Ofício nº 028/2024-SE

Assunto: Solicitação de esclarecimentos do projetista relacionado ao quantitativo da planilha orçamentária de alteração do projeto estrutural da ponte sobre o Rio Santa Rita (Contrato de Prestação de Serviços nº 016/2023 - Dispensa por Limite nº 003/2023 – PMM).

Resposta ao Ofício 028/2024-SE encaminhado pelo Departamento de Administração do Município.

Proprietário (a): Prefeitura de Marneleiro	CPF/CNPJ: 77.816.510/0001-66
Endereço da Obra: Rua Antônio José Perin, Rio Santa Rita; Marneleiro - Paraná	
Área do Tabuleiro: 133,62m²	Data: Abril / 2024
	Folha: 02/06

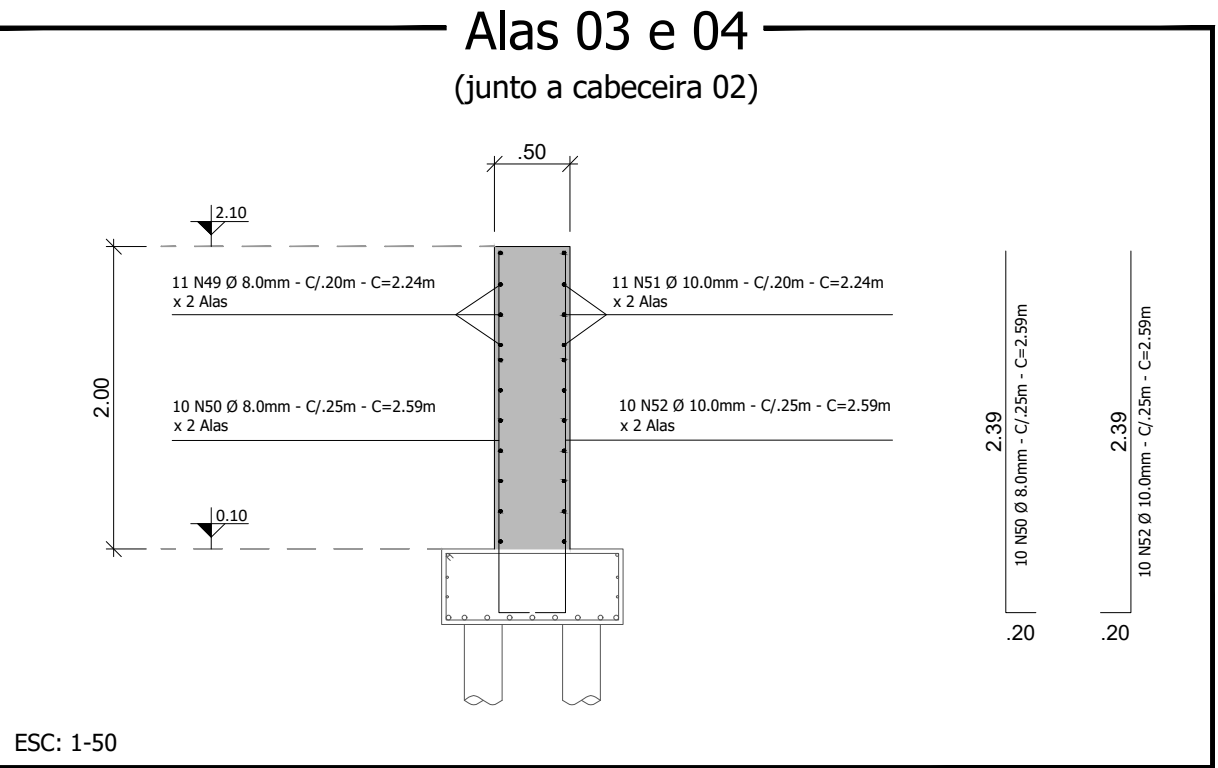
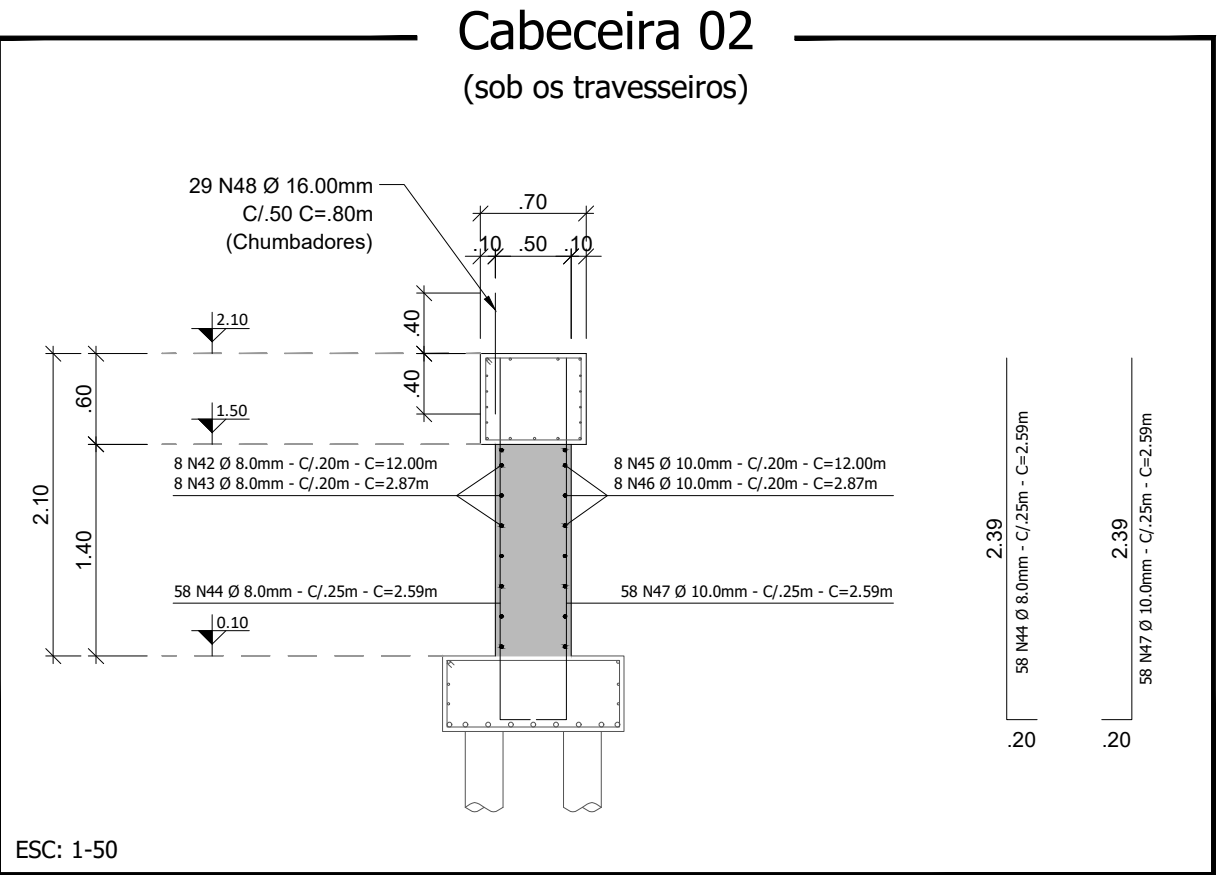
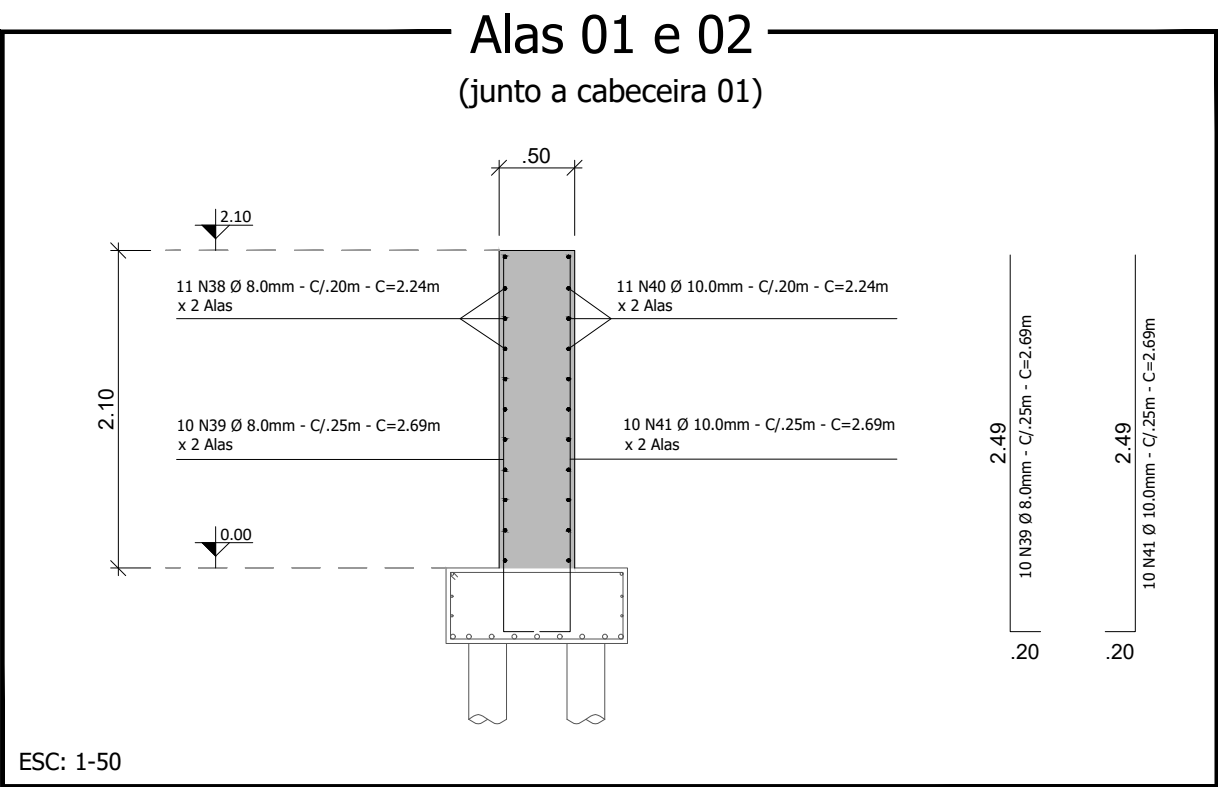
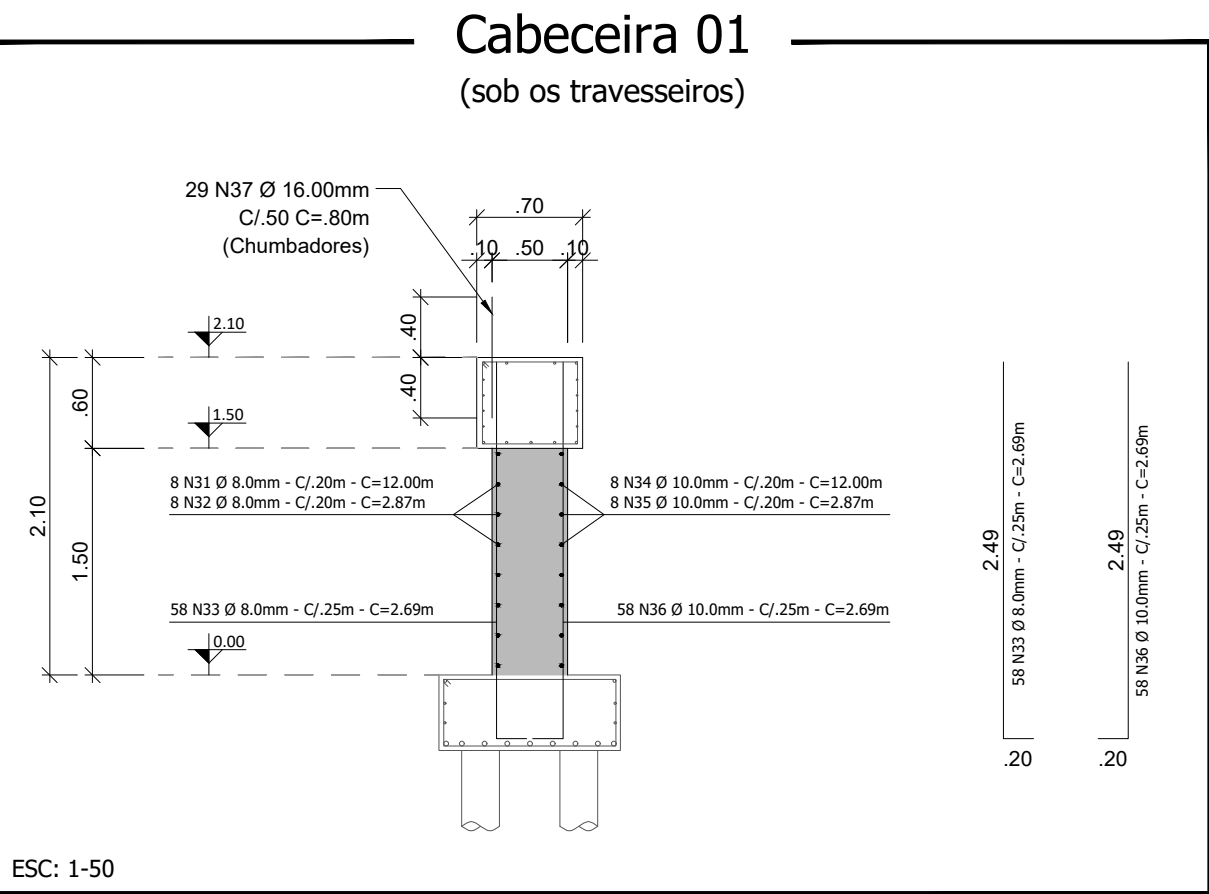
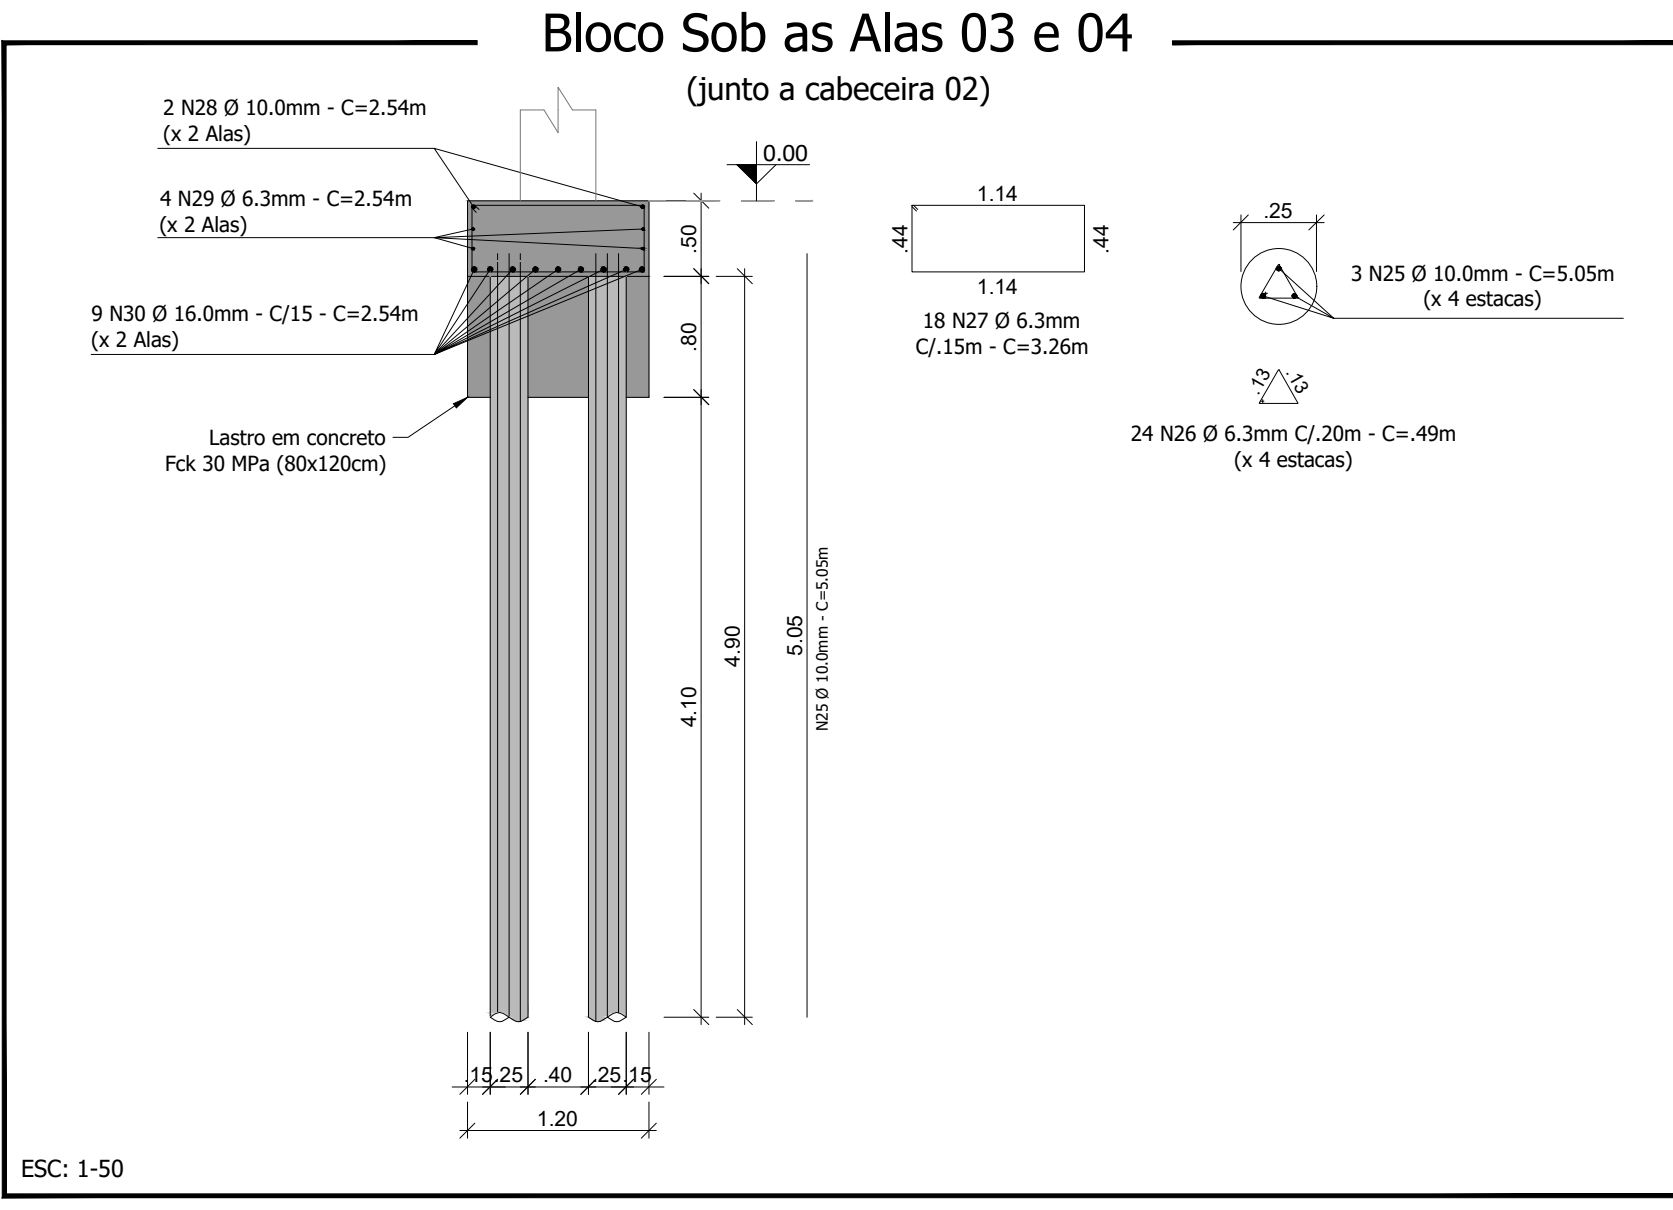
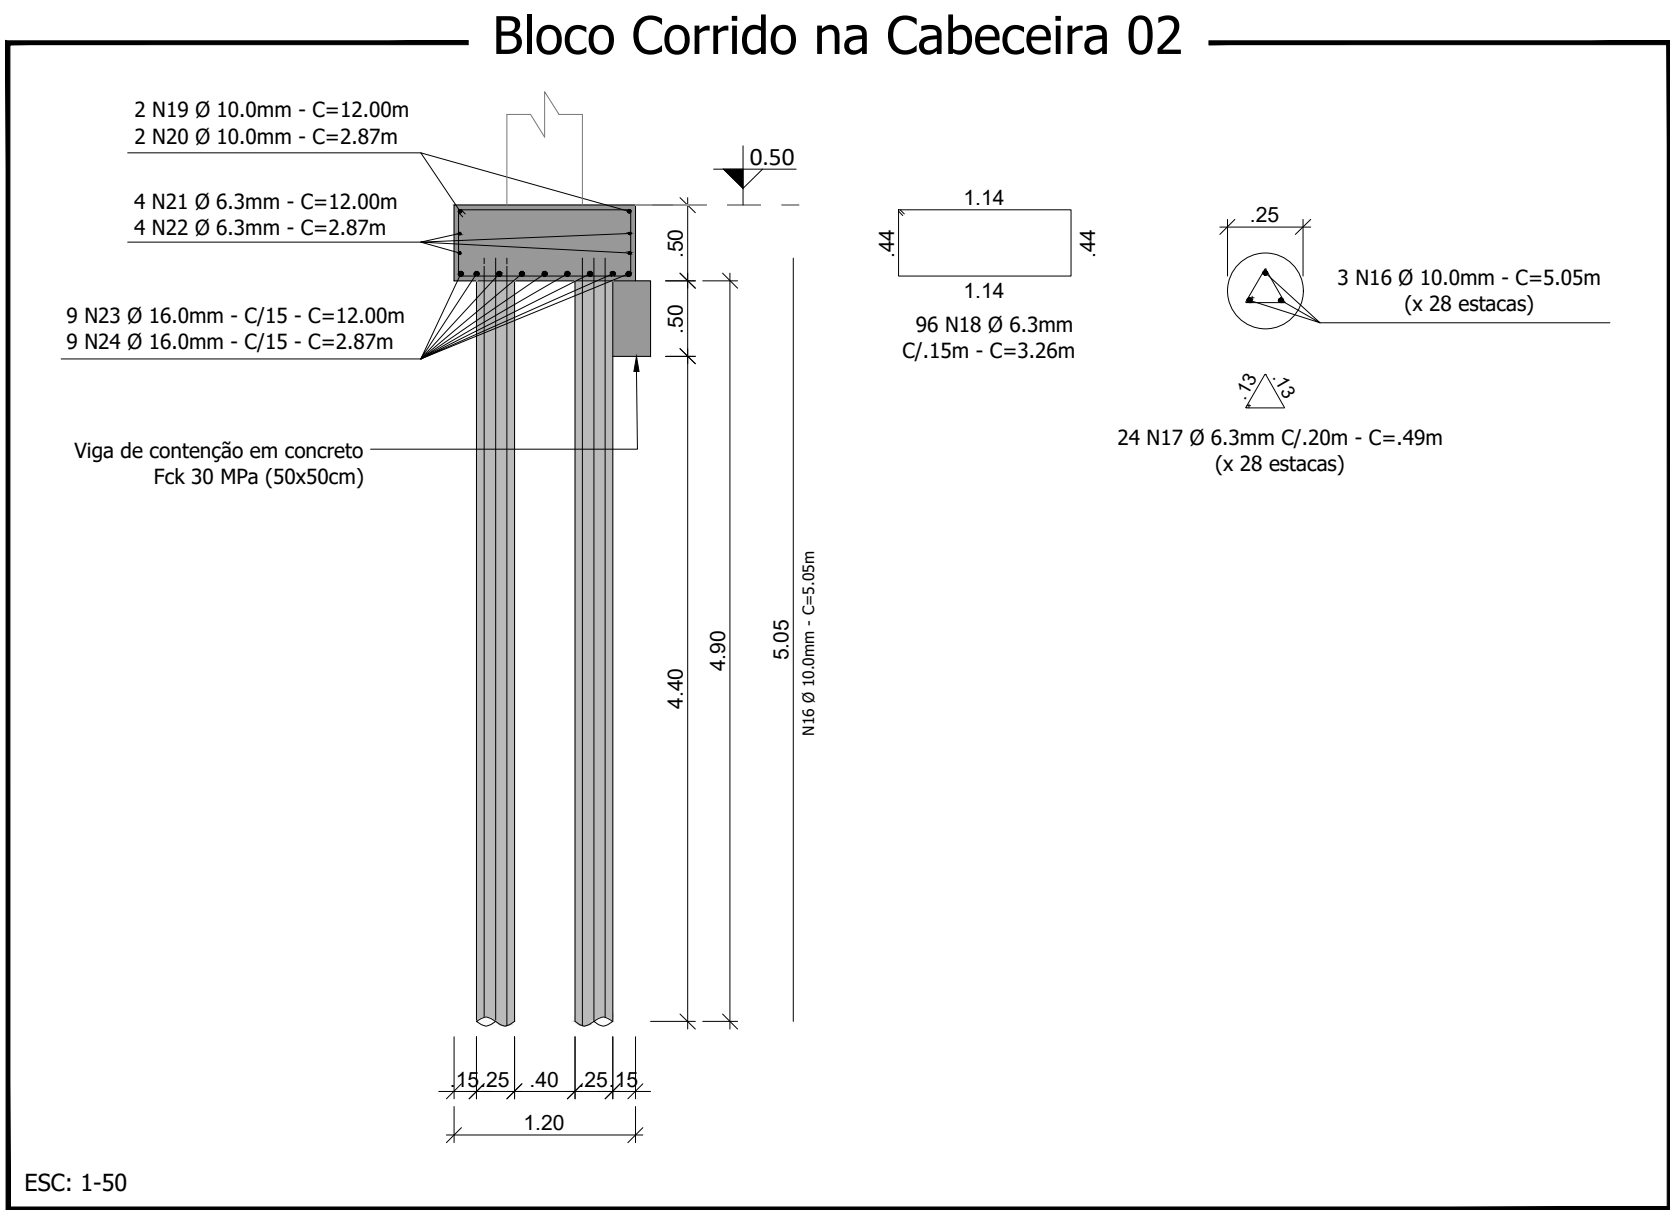
- I) Na Prancha 02/06 do projeto alterado, no que trata da Cabeceira 02 parece haver conflito na descrição da armadura, pois para a mesma armadura há descrição de “N47” e “N45”, referente a 58 armaduras de diâmetro de 10 mm a cada 0,25m com comprimento de 2,59m;

- V) Não seriam 38 N65 ao invés de 40 N65? Pois são duas N65 entre as vigas. Apresentar manifesto;
- VI) Com relação a Prancha 02/06, no que se refere ao “lastro de concreto” sob os blocos, por que a profundidade do “lastro de concreto” é de 0,50m de altura e 0,50m de largura para a Cabeceira 02 e para as alas e Cabeceira 01 as dimensões para o lastro são de 0,50m x 1,20m?

- VII) Com relação a Prancha 02/06, para o “bloco corrido na Cabeceira 02”, por que o projeto indica largura de 0,50m x 0,50m, mas geometricamente (desenho) está representando com dimensões de 0,35m x 0,50m?

I) Na Prancha 02/06 do projeto alterado, no que trata da Cabeceira 02 parece haver conflito na descrição da armadura, pois para a mesma armadura há descrição de “N47” e “N45”, referente a 58 armaduras de diâmetro de 10 mm a cada 0,25m com comprimento de 2,59m;

VI) Com relação a Prancha 02/06, no que se refere ao “lastro de concreto” sob os blocos, por que a profundidade do “lastro de concreto” é de 0,50m de altura e 0,50m de largura para a Cabeceira 02 e para as alas e Cabeceira 01 as dimensões para o lastro são de 0,50m x 1,20m?

VII) Com relação a Prancha 02/06, para o “bloco corrido na Cabeceira 02”, por que o projeto indica largura de 0,50m x 0,50m, mas geometricamente (desenho) está representando com dimensões de 0,35m x 0,50m?

Resposta: No corte esquemático ficou representado errado a numeração da ferragem em questão, a qual segue corrigida, sem que houvesse quaisquer quantidades alteradas em relação a quantidades ou orçamento.

Resposta: O lastro de concreto sobre o bloco da cabeceira 02 foi executado após a concretagem do bloco de coroamento, sendo possível realizar a escavação somente até o fim da primeira fileira de estacas, ou seja, foi possível obter largura de 50cm, conforme detalhes e cortes esquemáticos em pranchas 01/06 e 02/06. Já na cabeceira 02, o lastro foi executado antes da concretagem do bloco de coroamento, possibilitando assim que fosse realizado em toda a largura do mesmo e com profundidade superior, obtendo dimensões de 0,80 x 1,20m.

Resposta: O projeto apresenta dimensões de 0,50x0,50m, porém deve-se considerar a largura até o fim da estaca e não somente até o início dela.
